LICITACIÓN PÚBLICA NACIONAL E INTERNACIONAL N° 01/2025

PAVIMENTACIÓN DEL TERCER CARRIL AP01 TRAMO: KM 16+200 (ACC. SAN LORENZO CENTRO) – KM 33+750 (ACC. DESVÍO TIMBÚES) CORRESPONDIENTE A LA AUTOPISTA ROSARIO – SANTA FE “BRIGADIER ESTANISLAO LÓPEZ” DE LA PROVINCIA DE SANTA FE, DEPARTAMENTO ROSARIO.

CIRCULAR ACLARATORIA N°4 – CON CONSULTA

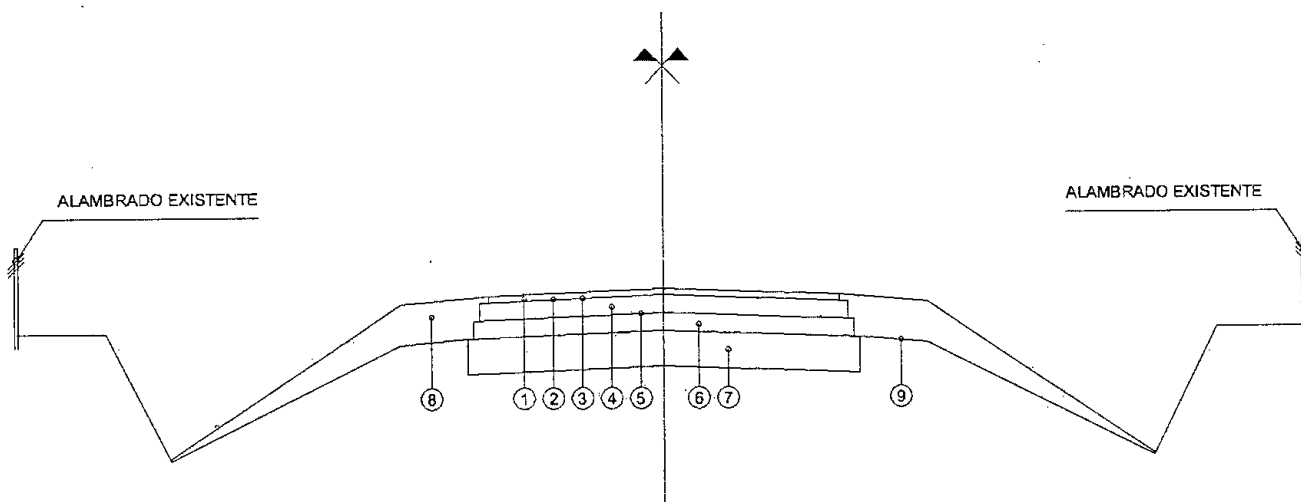
Los ítems N°10, 12, 14, 20, 22 y 23 corresponden total o parcialmente según los cálculos a la calle Presidente Perón. ¿Podrían indicar en dónde está ubicada esta calle y cuál es el sector a intervenir? ¿Hay algún plano con el paquete de esa calle con anchos y longitudes? ¿En el ítem 10 de la subrasante hay que considerar suelo nuevo o se usa el existente? ¿Y para alojar al nuevo paquete hay que considerar una excavación de caja o ya está incluida en el ítem 3?

Respecto a la calle Presidente Perón de la localidad de Puerto General San Martín, el sector a intervenir es el que se extiende entre la colectoras este de AP01 y las vías del Ferrocarril, 1880 metros aproximadamente al este.

El perfil tipo a considerar en la oferta para la Calle presidente Perón es el siguiente:

- ① Carpeta de concreto asfáltico CAC DR19 CA30 en 5 cm de espesor y 6,00 m de ancho.
- ② Riego de liga con emulsión asfáltica tipo CRR-1 en 6,00 m de ancho.
- ③ Riego de curado con emulsión asfáltica tipo CRR-1m en 6,30 m de ancho.
- ④ Base estabilizada con cemento en 15 cm de espesor y 6,30 m de ancho con restitución de gálbo.
- ⑤ Riego de curado con emulsión asfáltica tipo CRR-1m 6,50 m de ancho.
- ⑥ Subbase suelo cal en 15 cm de espesor y 6,50 m de ancho.
- ⑦ Subbase mejorada con cal en 30 cm de espesor y 6,70 m de ancho.
- ⑧ Terraplén compactado s/ ETP.
- ⑨ Superficie existente.

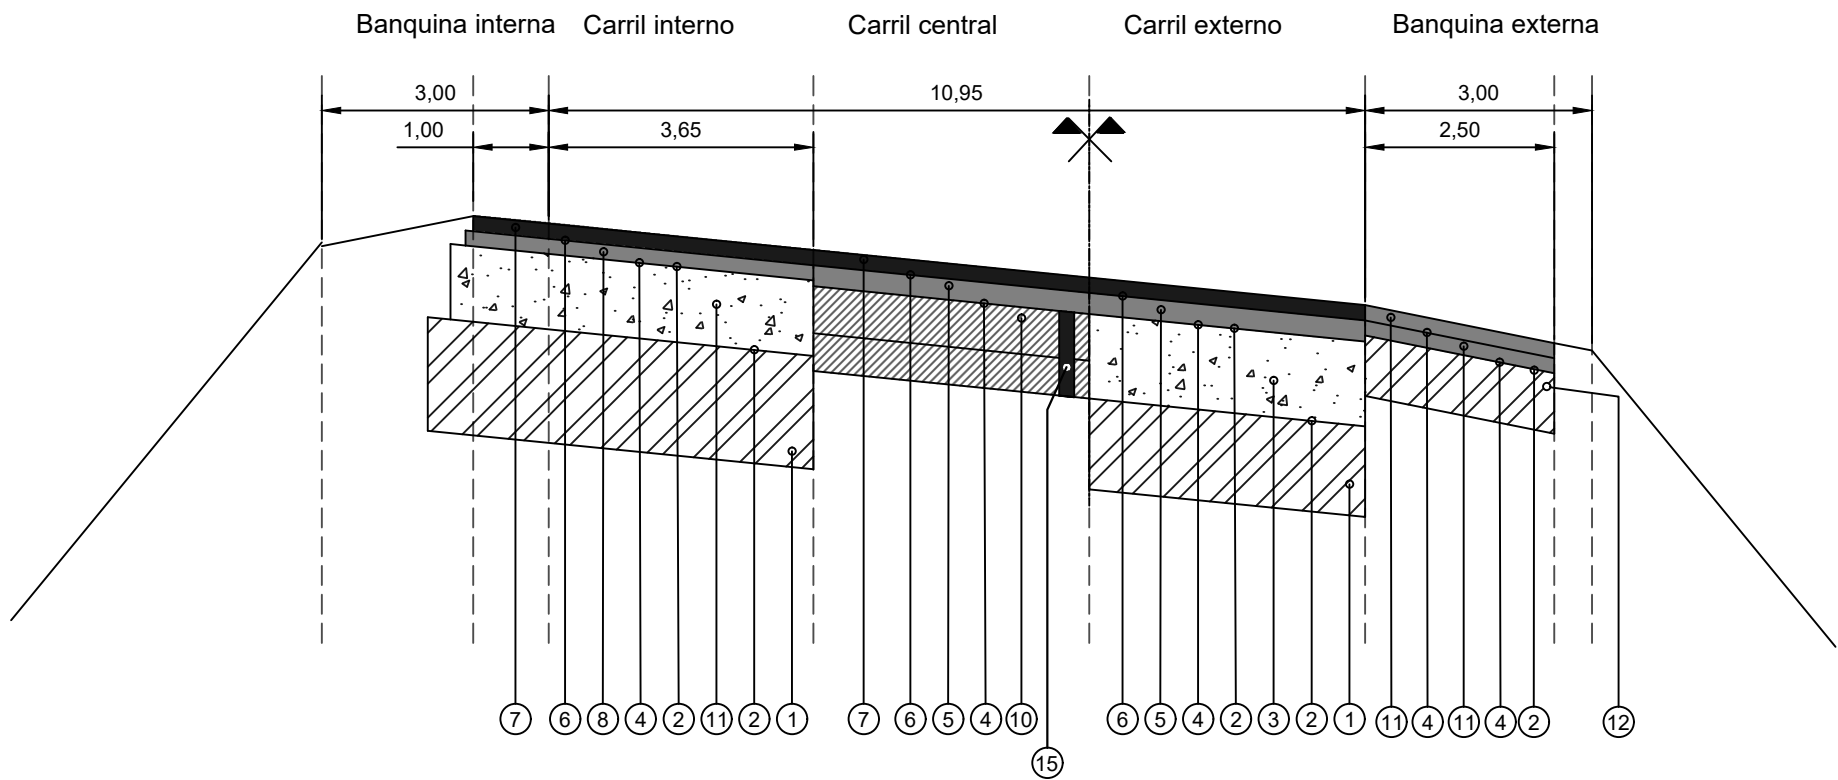
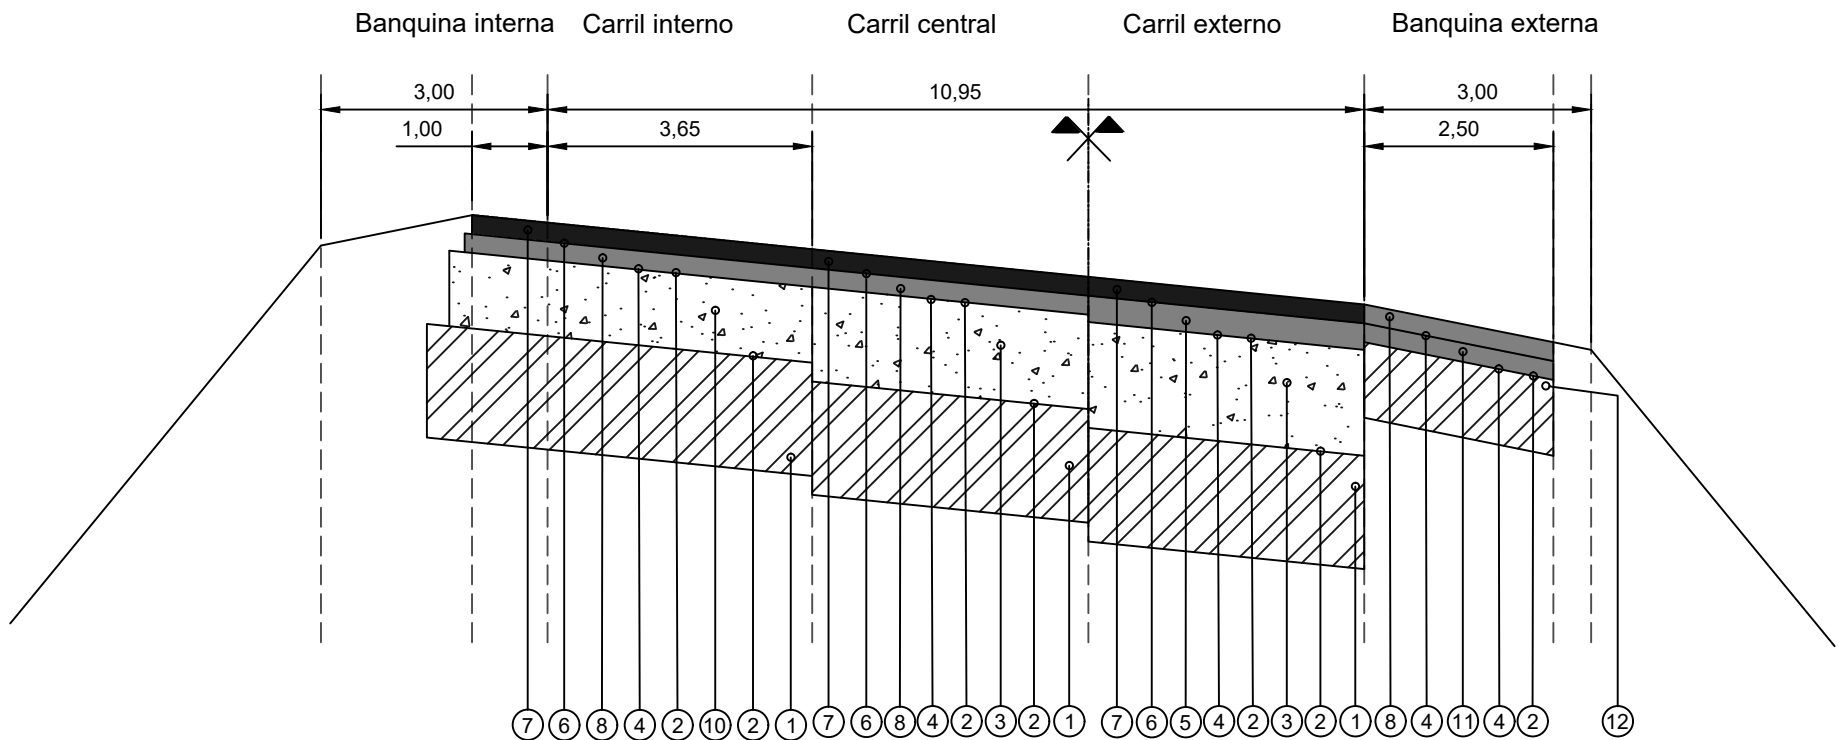
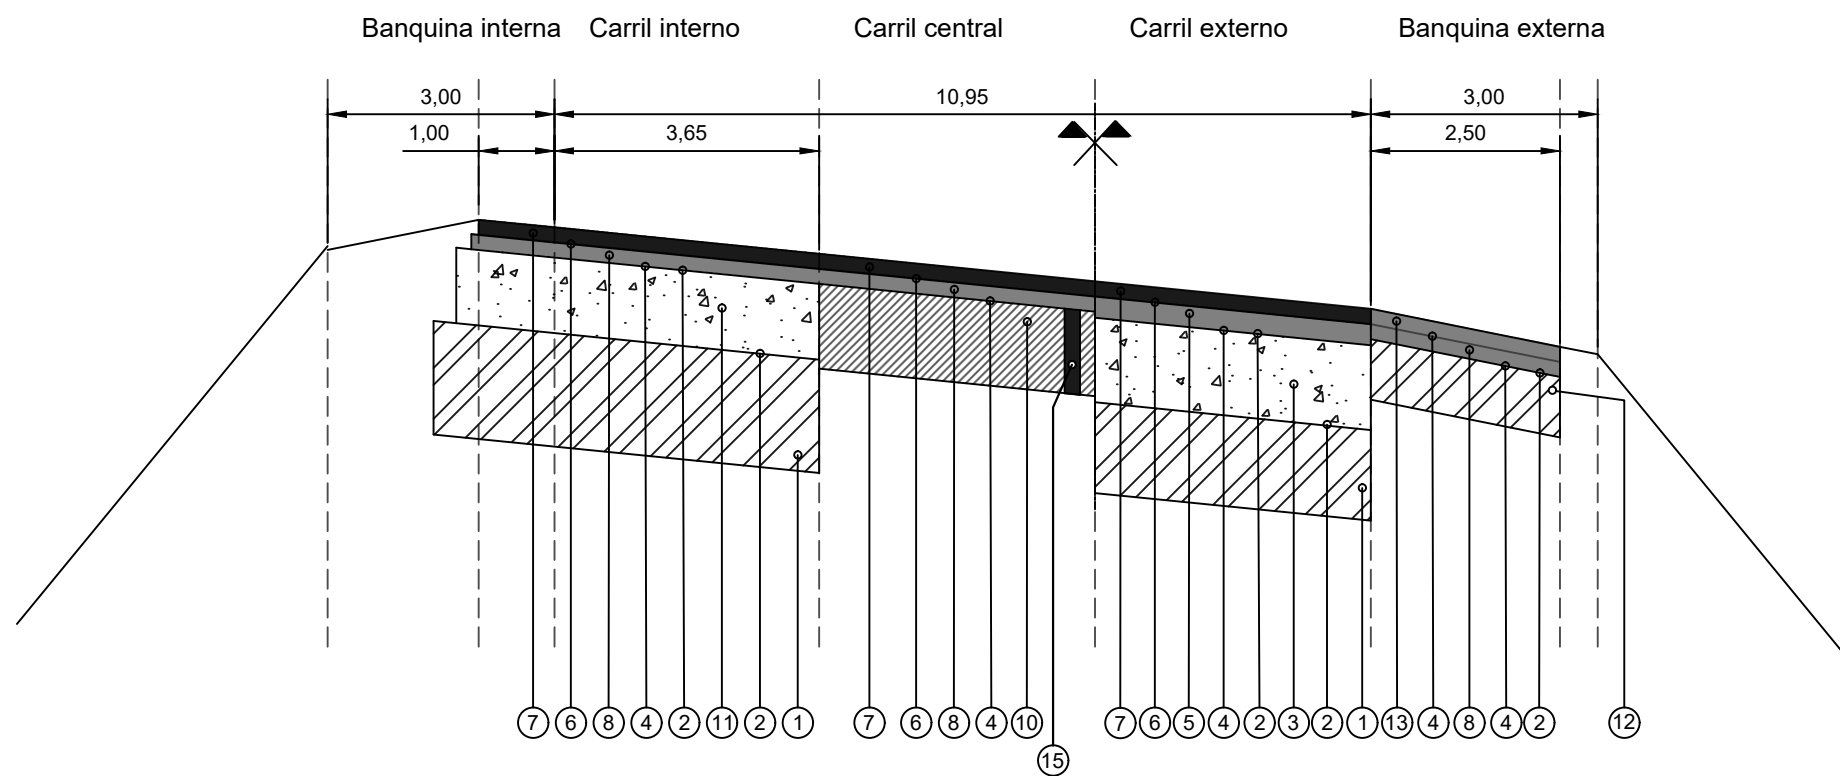
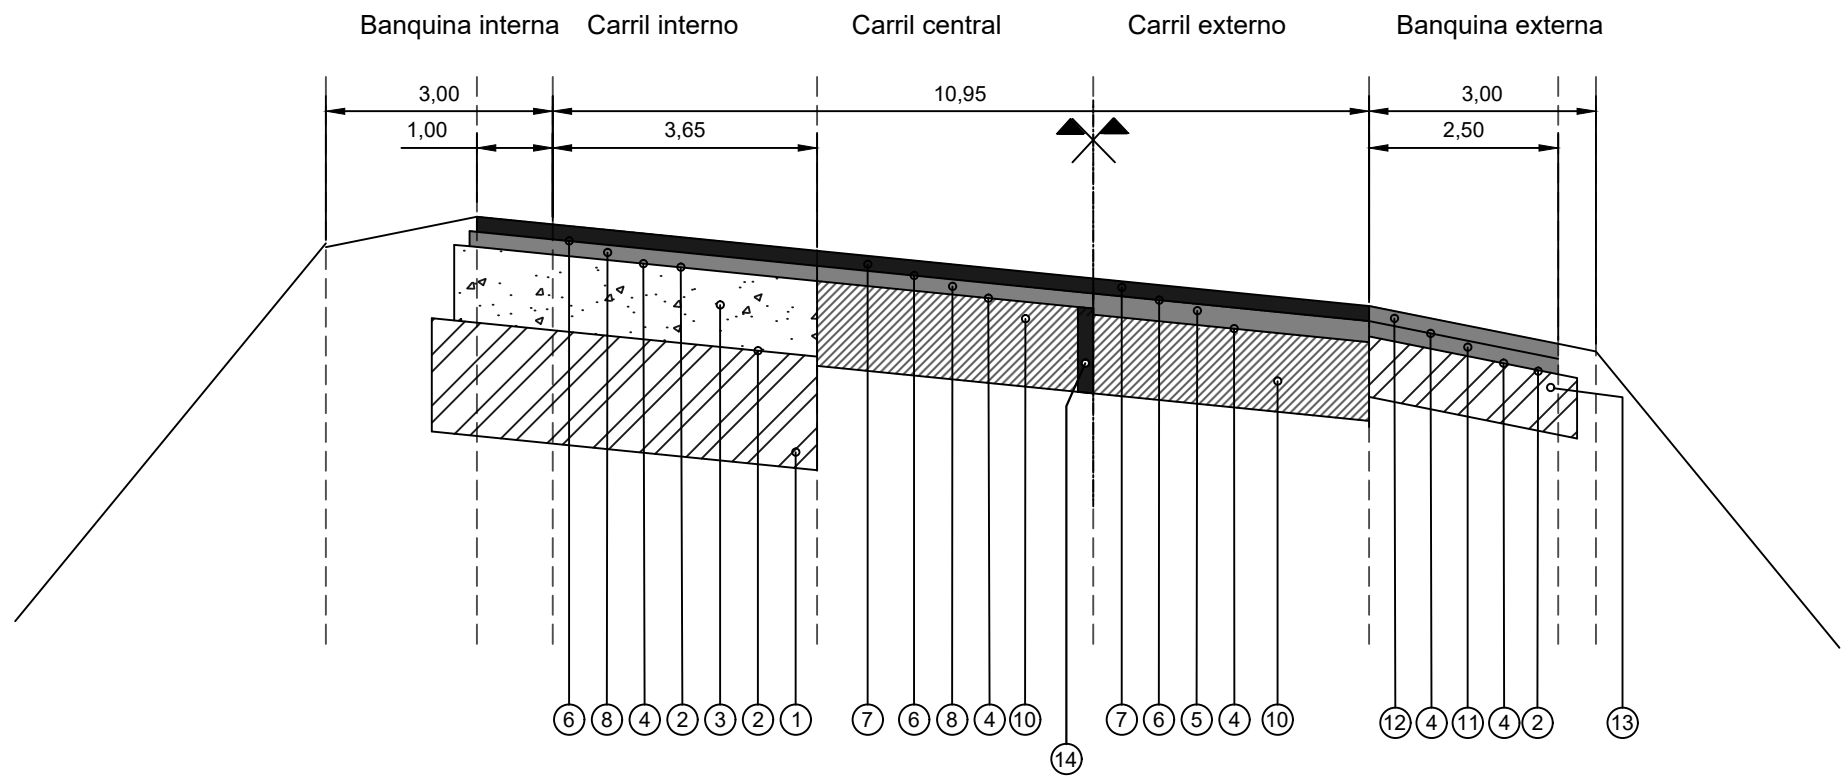
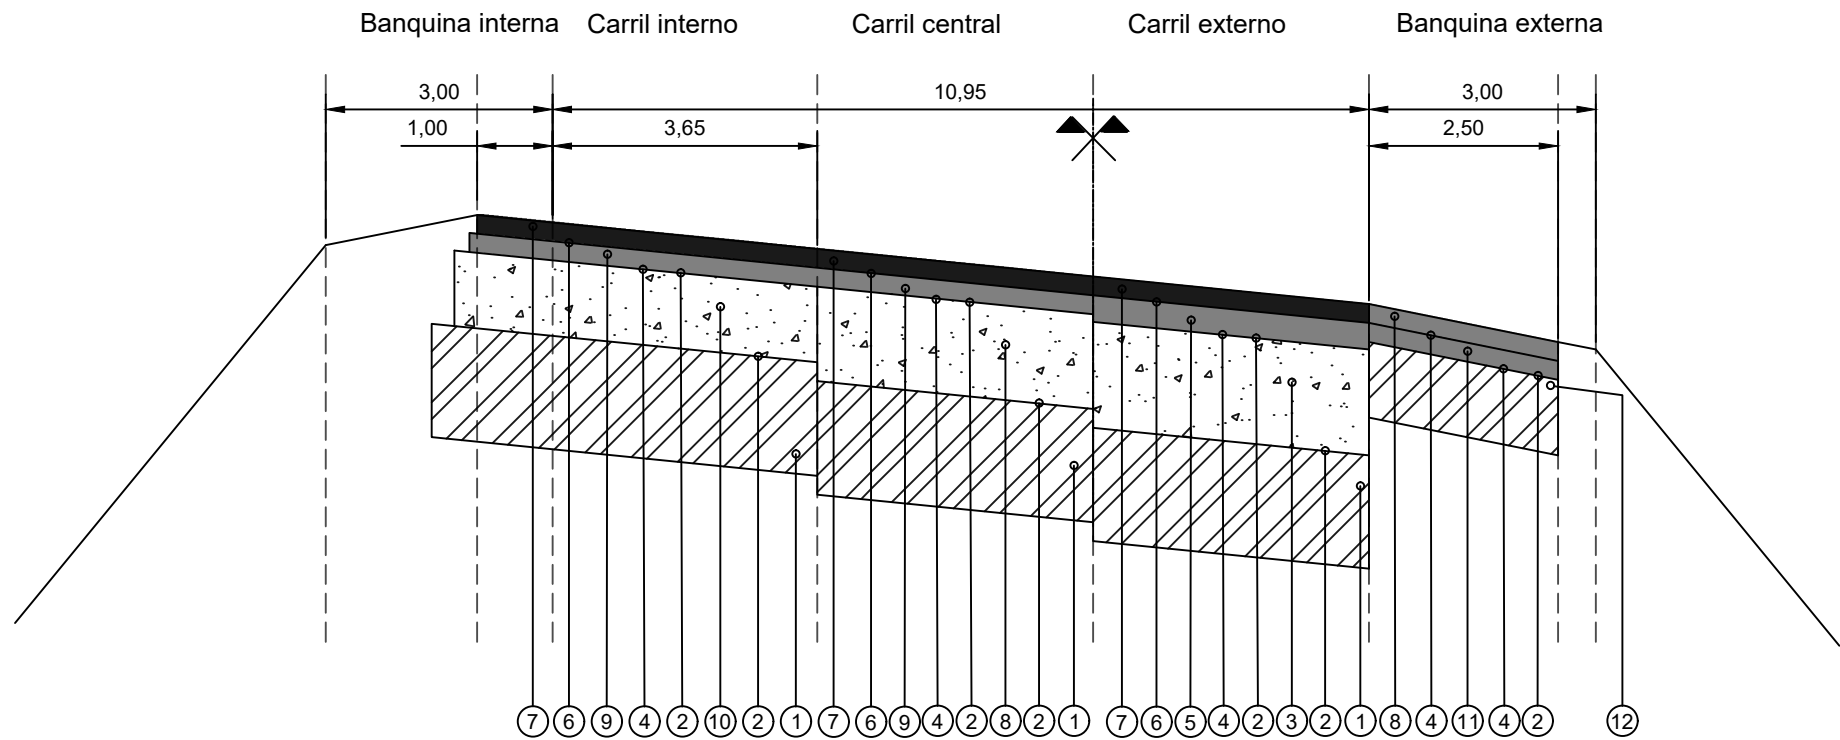
Haciendo una comparativa de los niveles finales del paquete estructural a ejecutar teniendo en cuenta los planos "Referencia paquete existente y tareas previas" y "Perfil estructural", surgen algunas inconsistencias:

- Como se ve en color rojo en algunos perfiles, los niveles entre banquina externa y carriles externo y central son distintos. Quería saber el motivo de esto o si hay que hacer alguna corrección.
- Surge la siguiente duda en los perfiles III y II de la calzada descendente y ascendente respectivamente: por los espesores de excavación de caja y fresado, entiendo que para hacer la subbase reciclada y llegar a niveles similares a los actuales, hay que incorporar suelo seleccionado. Mientras que para los perfiles II y III de la calzada descendente y I de la ascendente, el reciclado es con el suelo del lugar sin hacer ninguna excavación. ¿Es correcta la apreciación?

Respecto a los perfiles III y II se aclara que la rasante proyectada resulta por debajo de la rasante existente para alcanzar un gálibo mínimo de 5,10 m. Por lo tanto, en los ítems que figuran como reciclado no se prevé incorporar suelo seleccionado como relleno para alcanzar niveles o alturas mayores. Sin embargo, la incorporación de suelo podría ser necesaria en caso de que el suelo del lugar no sea apto y se requiera su reemplazo por suelo seleccionado para lograr las condiciones establecidas por Especificación Técnica Particular correspondiente.

Debido a los ajustes realizados en los Perfiles Estructurales, adjuntos a la presente circular, se han modificado los ítems N° 3, 5, 6, 7, 8, 11, 14, 15, 17 y 23 del Capítulo 13 "Cómputo Métrico" del documento 1 "Estudios de Ingeniería". En consecuencia, las cantidades originales de dichos ítems quedan sin efecto y son reemplazadas por las detalladas en la siguiente tabla, las cuales deberán ser consideradas para la formulación de la oferta:
